Deres ref.: 201608760  
Vår saksbehandler: Are Eriksen

## MERKNADER TIL FORSLAG TIL DETALJREGULERING FOR BRENNERIVEIEN 11

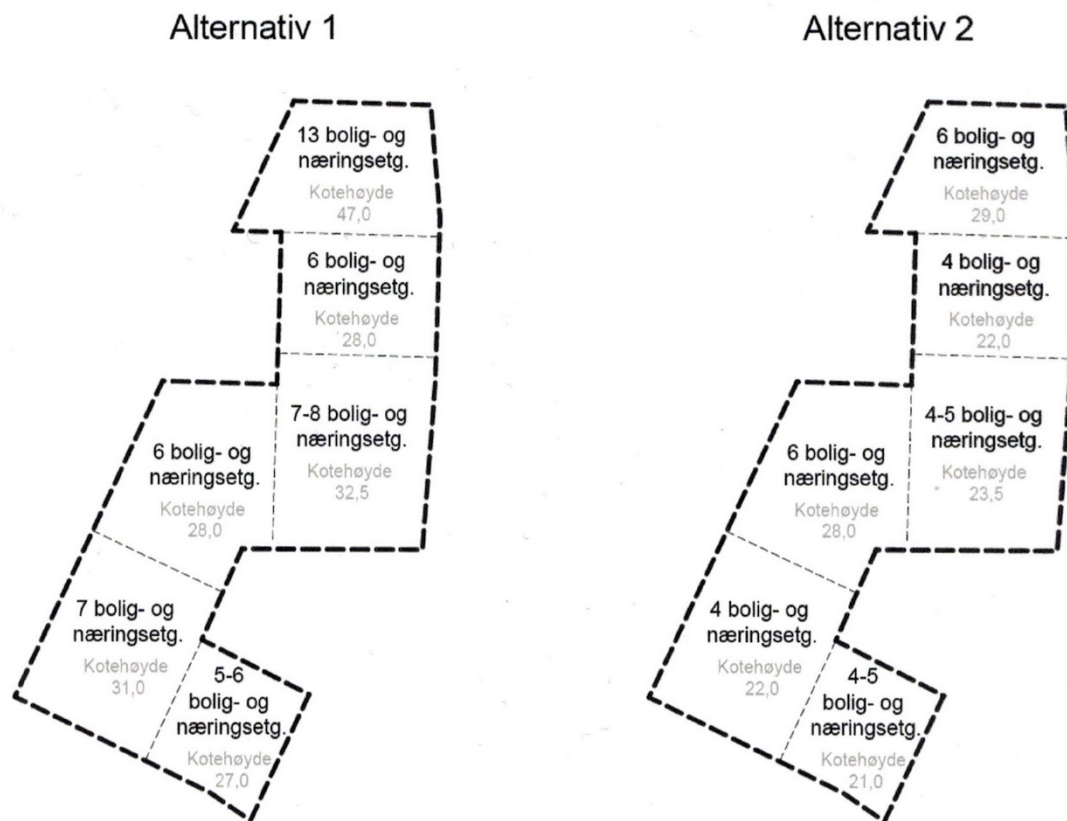
I omtalen av planalternativ 2 skriver PBE at etaten «fremmer et alternativ med lavere byggehøyder med bebyggelse på 3-6 etg.» (s. 110). På samme side i planforslaget sammenstiller PBE kotehøyder og antall etasjer for SiOs alternativ 1 og PBEs alternativ 2 i følgende figur:

Det er ikke vist noen bygninger med kun 3 etasjer i figuren for alternativ 2. Vi antar at PBE har ment at bygg A (det nederste bygget) med kotehøyde 21,0 skal ha «3-4 bolig- og næringsetg.» og ikke «4-5 bolig- og næringsetg.». For bygg F (det øverste bygget) med 6 bolig- og næringsetasjer opererer PBEs figur med kote 29,0 som maksimal gesimshøyde/kotehøyde. På PBEs reguleringskart for alternativ 2 er maks kotehøyde oppgitt å være 26,0, dvs. 3 m lavere. Det er høyst uklart om PBE ser for seg en kotehøyde på 26,0 eller 29,0 for bygg F.

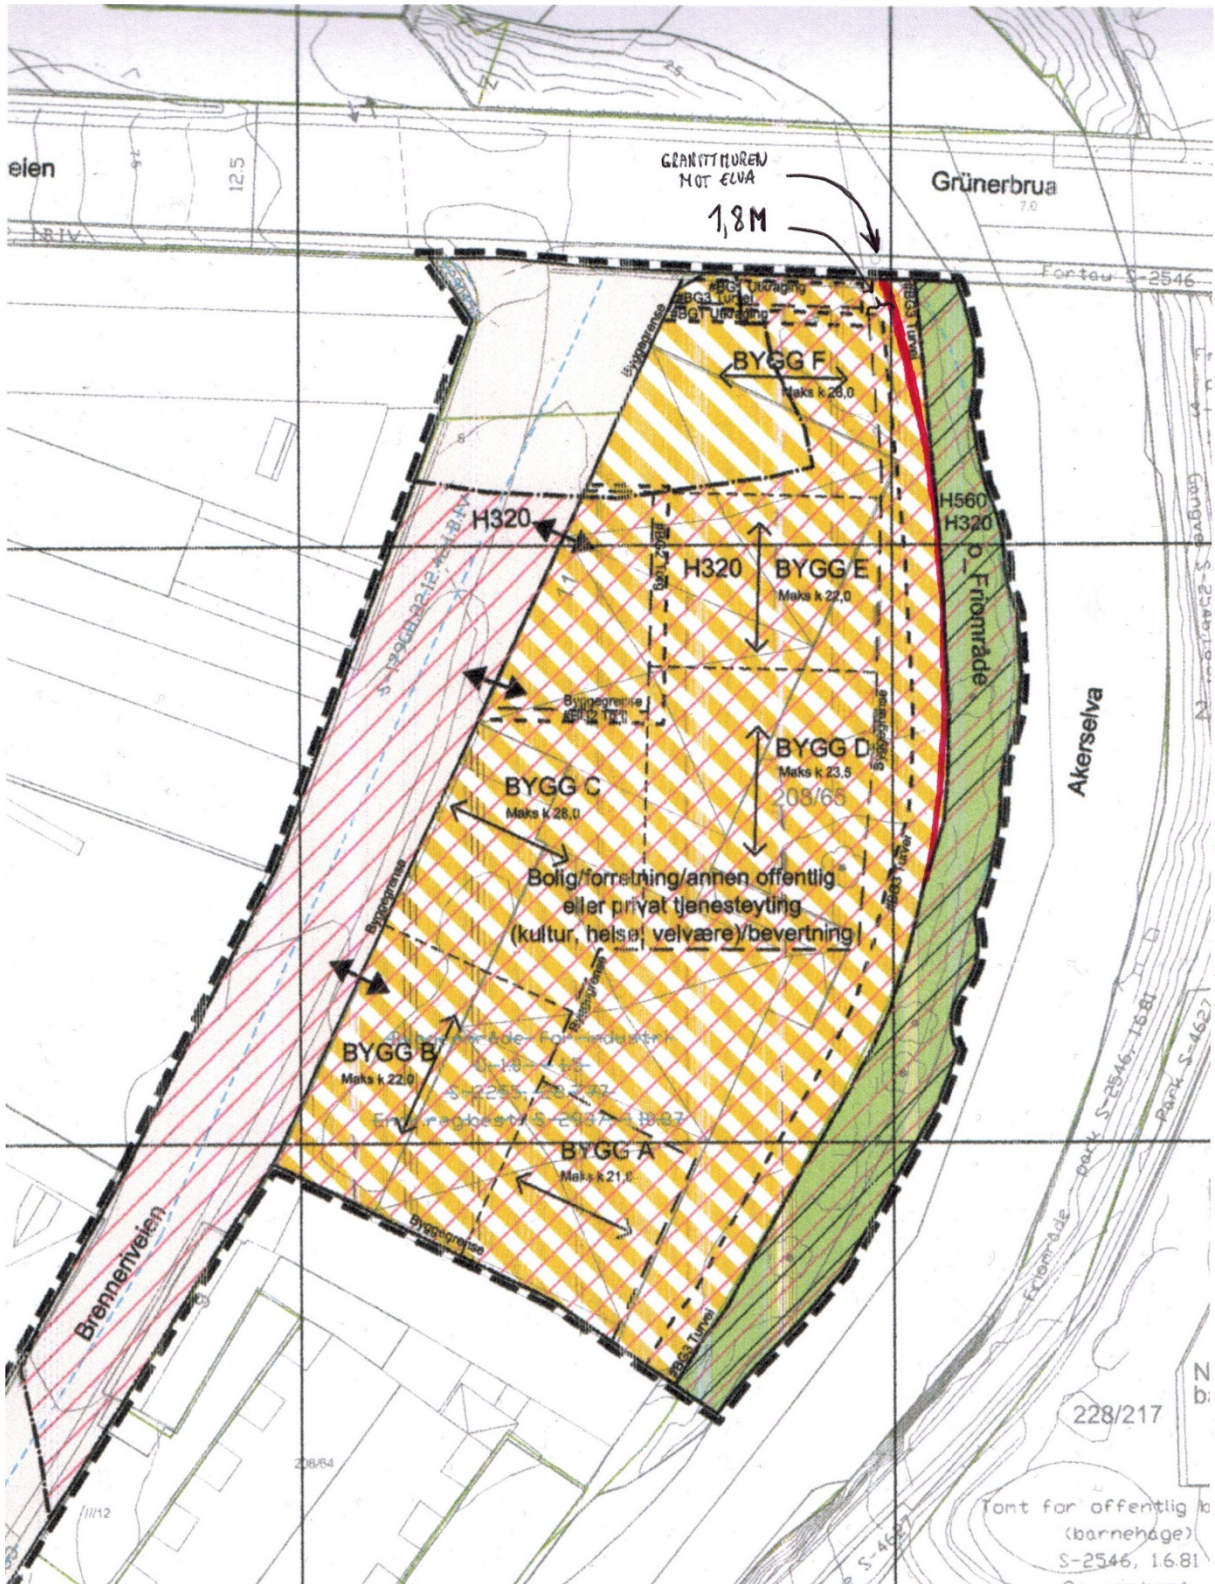
Både på reguleringskartet for alternativ 1 og alternativ 2 er deler av arealet som foreslås regulert til bebyggelse og anlegg, lagt utenfor granittmuren mot Akerselva, dvs. ute i området med eksisterende kantvegetasjon som selvsagt i sin helhet må reguleres til hensynssone H560 Bevaring av naturmiljø. Det gjelder ei smal stripe langs bygg D, men enda viktigere, et stadig bredere område langs bygg F opp mot Grünerbrua i nord.

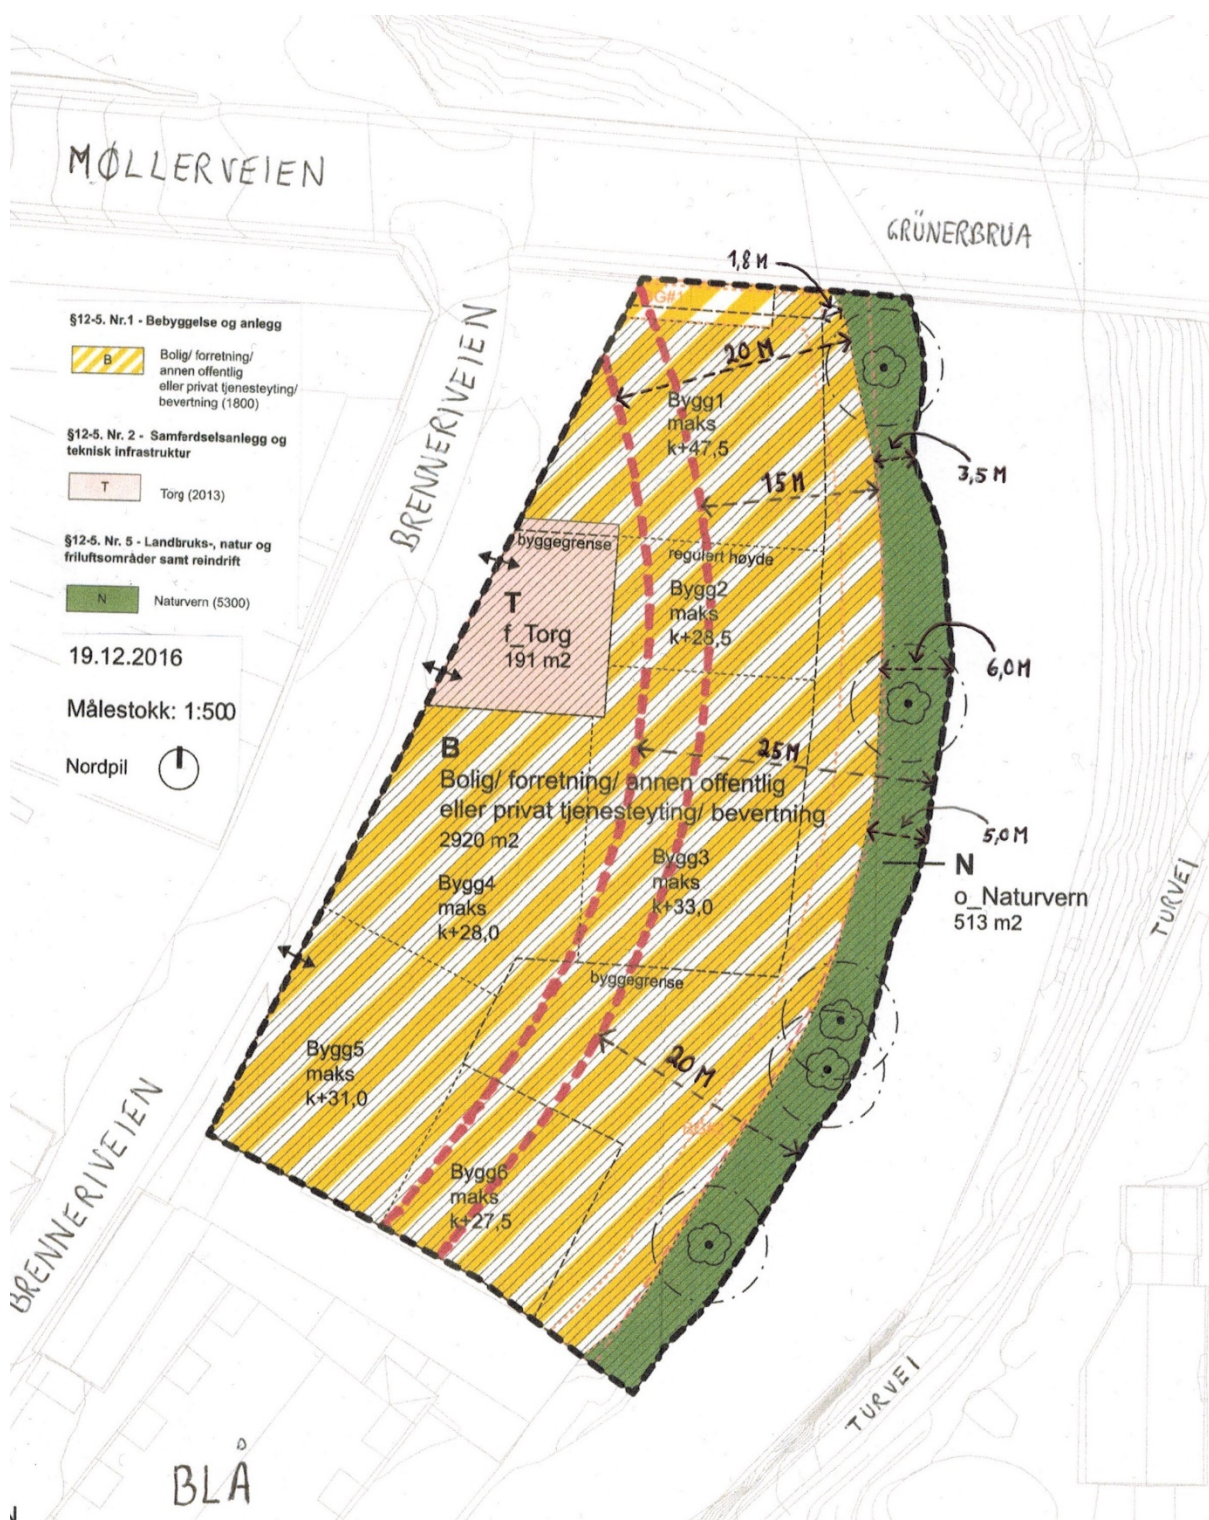
På reguleringskartet for alternativ 2 har vi under med rødt vist hvor granittmuren går. Ved det nordøstre hjørnet av bygg F er avstanden mellom byggegrensen og granittmuren kun 1,8 m, mens den delen av bestemmelsesområde BG3 som ligger innenfor granittmuren, her kun er ca. 1,0 m bred. Vi viser her til § 8 i reguleringsbestemmelsene hvor det fremgår at det skal opparbeides en allment tilgjengelig turvei langs Akerselva med en minimumsbredde på 2,5 m mellom bestemmelsesgrense 3 (BG3) og granittmuren. Å føre fram en 2,5 m bred turvei i et parti som kun er 1,0 m bredt lar seg ikke gjøre med mindre en lar turveien krage ut over granittmuren på elvesiden.

ga MAV klart uttrykk for at dette var uakseptabelt og påpekte at byggegrensen for bygg F kun var lagt 1,8–4,8 m fra granittmuren. På reguleringskartet på forrige side har vi angitt hvor avstanden mellom bygg F og granittmuren er så liten som 1,8 m, ved det nordøstre hjørnet av bygg F mot Grünerbrua. Vi ba i møtet 7. februar 2017 SiO om å korrigere reguleringskartet slik at formålet bebyggelse og anlegg ikke benyttes for noen del av planområdet øst for granittmuren. SiO har ikke fulgt opp denne anmodningen og opererer med samme byggegrense mot Akerselva på reguleringskartet ved offentlig ettersyn som på reguleringskartet av 3. februar 2017.

Den rødstiplede streken til venstre på reguleringskartet på forrige side viser hvor byggegrensen må legges for å overholde minimumskravet til byggefritt belte på 20 m fra Akerselvas vannkant. Den rødstiplede streken til høyre på det samme kartet er lagt 15 m fra Akerselvas vannkant. Både de stiplede røde strekene og alle avstandene på kartet ble lagt inn av oss i MAVs presentasjon på møtet 7. februar 2017, og skulle således være godt kjent av SiO/A-lab. Vår presentasjon ligger til overmål som dok. 40 på plansaken. Til tross for dette har forslagsstiller i planforslaget (s. 30) valgt å legge inn 20-metersgrensen fra vannkanten/elvekanten feil. Forslagsstiller har valgt å benytte planområdets østgrense som utgangspunkt for å legge inn 20-metersgrensen, og foreslår samtidig at store deler av den nye bebyggelsen skal legges innenfor selv denne «20-metersgrensen».

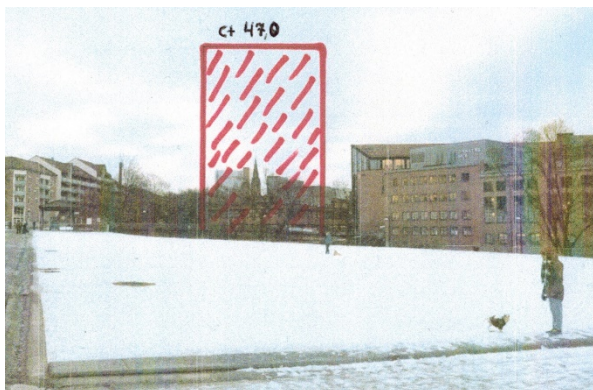
Løsningen i planforslaget er spesielt alvorlig ved det nordøstre hjørnet av bygg F hvor bredden på det byggefrie beltet er under 2 m. Bygg F er samtidig lagt altfor nærme Grünerbrua, med byggegrensen mot nord kun 2,5 m fra Grünerbrua, og tillatt utkraging fra 9. etasje og oppover (alternativ 1) 0,5 m fra Grünerbrua. Turveien langs nordsiden av bygget er på plankartet avspist med et 3,0 m bredt bestemmelsesområde (BG3). Hvordan en da skal kunne etterleve følgende bestemmelse i § 8 på en god måte, er for oss en gåte: «Turveien skal fremstå som offentlig tilgjengelig og være godt synlig fra krysset Møllerveien/Brenneriveien.»
